Service Bulletin

HOOFDGROEP	GROEP	NO.
8	84	6
DATUM Januari 1985		
BETR. Vastzetten achterraut 740, 760

Nieuwe clips voor de achterraut

A = bovenste bevestigingsclips
B = clips voor de sierlijst
C = onderste bevestigingsclips

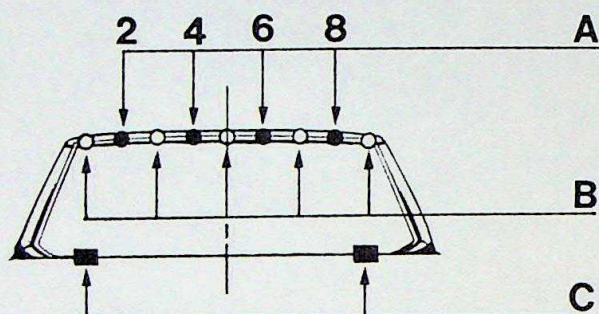
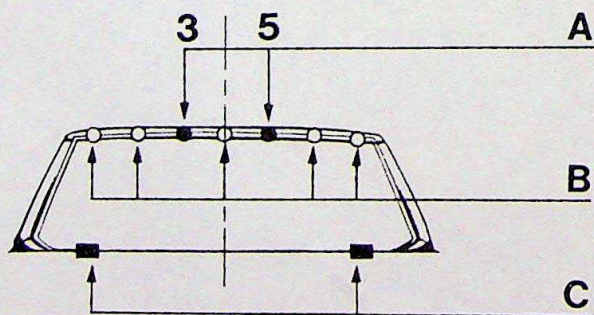
Het vasthouden van de achterraut is in de productie verbeterd. De wijziging die betrekking heeft op auto's met **ingang van chassisnummer 98346**, houdt in, dat 4 nieuwe **bevestigingsclips**, O/N 1 369 351-0, aan de onderkant van de ruit en 2 stuks, O/N 1 369 104-3, aan de onderkant ingevoerd zijn. In totaal zijn er nu 9 stuks clips aan de bovenkant van de ruit tegen vroeger 7 stuks, waarvan 5 stuks de sierlijst vasthouden.

De bovenste bevestigingsclips worden van de T-stijl losgemaakt door hen eerst iets zijdelings te verschuiven.

Vervang, in geval van vasthoudproblemen bij oudere auto's met roestvast stalen sierlijsten, d.w.z. **chassisnummer 49054-98345**, clips nr. 3 en 5 aan de bovenkant van de ruit door de **nieuwe bevestigingsclips**, O/N 1 369 351-0, en breng 2 st clips, O/N 1 369 104-3, aan de onderkant van de ruit aan.
